INFORME N° 0710-2023/MINEM-DGAAM-DEAM-DGAM

Asunto : Evaluación final de la Modificación de la Declaración de Impacto Ambiental del proyecto de exploración minera "Alpamarca", presentado por Nexa Resources Atacocha S.A.A.

Referencia : Escrito N° 3410515 (06.01.2023)

Figura 1. Delimitación de las áreas de Influencia Ambiental Directa e Indirecta

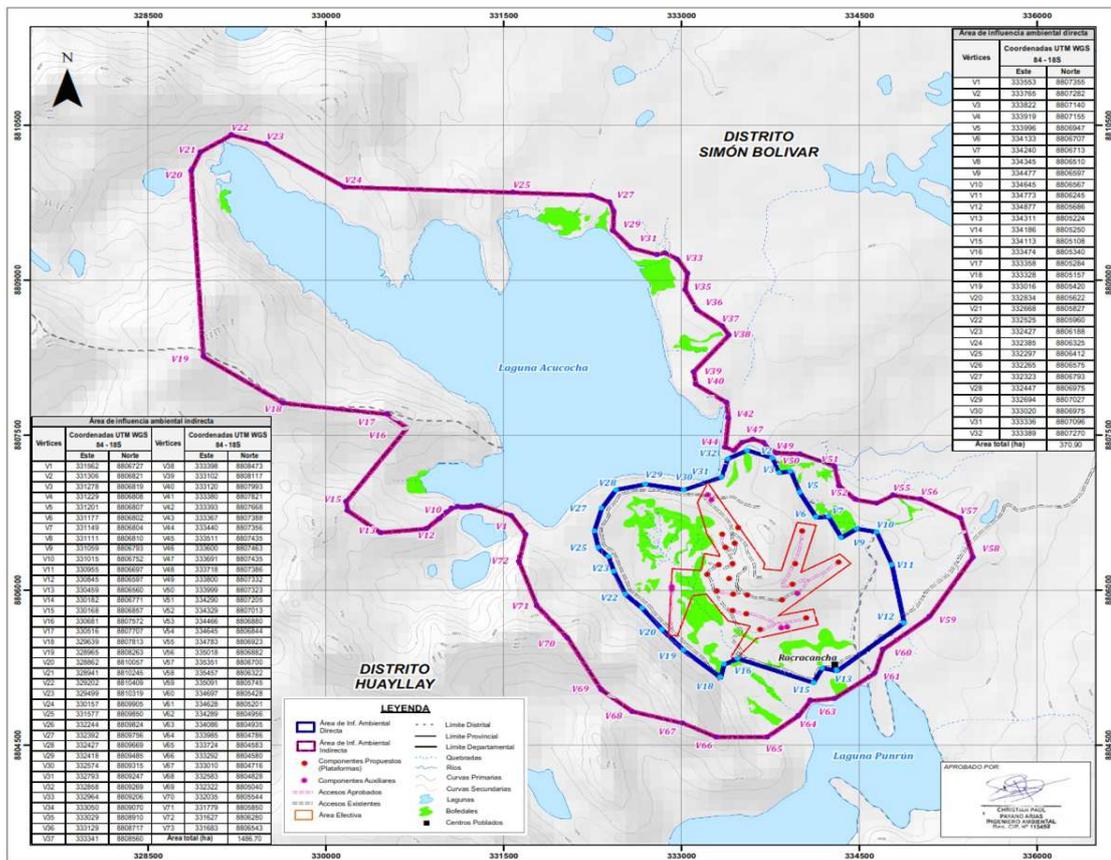
- a. En el Plano 02 – 07 (Área de influencia ambiental), se observa que la delimitación del AIAD divide varios bofedales. Al respecto, tomando en cuenta que los bofedales deben ser considerados como una unidad ecológica¹, el titular minero deberá replantear el Área de Influencia Ambiental Directa (AIAD) considerando la totalidad de la extensión de los bofedales (BOF-18, BOF-19 y BOF-20). Asimismo, con

respecto a la delimitación del área de influencia ambiental indirecta (AIAI), también deberá replantearlo considerando la totalidad del bofedal. Finalmente, deberá actualizar el ítem 2.6.1 y 2.6.2, figuras, mapas y coordenadas presentadas en el ítem 2.5 (Áreas de influencia) del SEAL, y detallar los criterios considerados en la nueva delimitación del AIAD y AIAI respecto a los referidos bofedales, considerando los impactos ambientales potenciales directos e indirectos identificados y evaluados en el Capítulo V.

Requerimiento de información complementaria.- El titular minero deberá incluir el bofedal BOF-42 en el Plano N° 02-07 (Área de Influencia Ambiental), el cual fue retirado indicando que se encontraba seco; pues, aún si ese fuera el caso, y si se encuentra al interior del AIAI, debería incluirlo en la caracterización de los bofedales (observación 21). En relación a la información presentada como parte de la absolución de observaciones el titular minero deberá delimitar y georreferenciar las "dos pequeñas lagunas contiguas a la laguna Acucocha" a la que se refiere el acápite "Lagunas ubicadas en los vértices V19 y V23 del AIAI aprobada" del ítem 2.5 (Área de Influencia Ambiental).

Del Plano 02.07 referido al Área de Influencia Ambiental, muestra el límite para el Área de Influencia Ambiental Directa e Indirecta del proyecto, y engloba a la laguna Acucocha; sin embargo, no considera a las lagunas ubicadas por el vértice v23 al v19, ya que estas lagunas deben estar interconectadas hidrogeológicamente; asimismo, se muestra la laguna Punrún, la cual no está dentro del Área de Influencia Ambiental y hay algunos bofedales que se encuentran entrecortados; por lo tanto, deberá indicar los sustentos, porque no consideró dichas lagunas dentro del Área de Influencia Ambiental Indirecta; del mismo modo, debe de indicar porque no considera toda el área de los bofedales cortados; caso contrario, incluir dichos cuerpos de agua dentro del Área de Influencia Ambiental del Proyecto.

Análisis.- El titular minero replanteó la delimitación del AIAD y AIAI en el Plano N° 02-07 (Área de Influencia Ambiental), excluyendo del AIAD la totalidad de la extensión de los bofedales BOF-18 y BOF-20, y a su vez, incluyó todo el bofedal BOF-19, que ahora, con la nueva delimitación, cambiaron su codificación a BOF-17, BOF-19 y BOF-18, respectivamente; sin embargo, de la revisión de la actualización del dicho plano, se aprecia que existen incongruencias, como que el BOF-42 fue erróneamente retirado debido a que se encontraba "seco", considerando que se refiere a dicho bofedal cuando cita a "(...) un pequeño bofedal entre la laguna Acucocha y las huellas de las pequeñas lagunas (...)"; omitiendo también su caracterización, específicamente su estado de conservación y los factores que lo amenazan.

Respuesta.- El titular minero actualizó el ítem 2.5 (Área de Influencia Ambiental), incluyendo los criterios para la delimitación del Área de Influencia Ambiental Indirecta (AIAI), entre los cuales está el polígono del Área de Influencia Ambiental Indirecta aprobado en la DIA Alpamarca, las condiciones actuales de los factores ambientales (físico, biológicos y sociales), la ubicación de los componentes del Proyecto y la evaluación de posibles áreas susceptibles de sufrir impactos positivos o negativos de manera directa o indirecta. En la DIA Alpamarca el polígono del AIAI consta de 32 vértices, y entre los vértices V19 y V23, identificaron dos cuerpos de agua que no fueron incluidas en el AIAI luego de la evaluación ambiental del medio físico; asimismo, tampoco identificaron bofedales en dicha zona; pues en la evaluación ambiental de esta zona, identificó un canal rústico que direcciona el agua desde la laguna Acucocha hacia estas pequeñas lagunas, inundando dichas superficies, lo que demostraría que las zona era ya intervenida por terceros.

Por lo anteriormente descrito, no prevé la ocurrencia de impactos indirectos en esta zona y, por consiguiente, los excluye del Área de Influencia Ambiental Indirecta (AIAI), en tal sentido, justifica la actualización de los vértices del AIAI sin incluir a las lagunas adyacentes a la laguna Acucocha y al área del bofedal registrado como BOF-30 (Bofedal Cordillera-02). Las coordenadas de los vértices del AIAI se presentan en el ítem 2.5.2 [Área de Influencia Ambiental Indirecta (AIAI)] y en el Plano 02-07 (Área de Influencia Ambiental).

Tabla 18. Estaciones de monitoreo de calidad del agua superficial

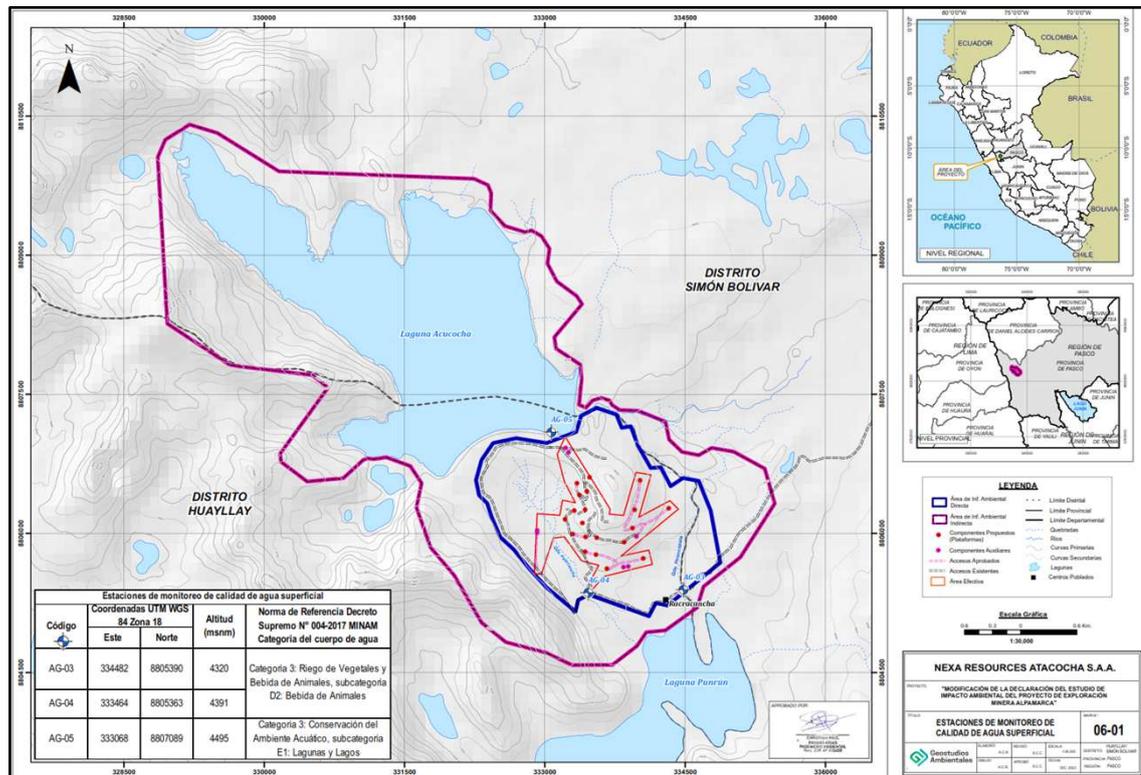
Indica también que en el área del proyecto existen actividades mineras informales de terceros, por lo que, priorizando un tema de seguridad del personal de monitoreo se plantean tres (03) estaciones de monitoreo, el cual se puede visualizar en el siguiente Plano.
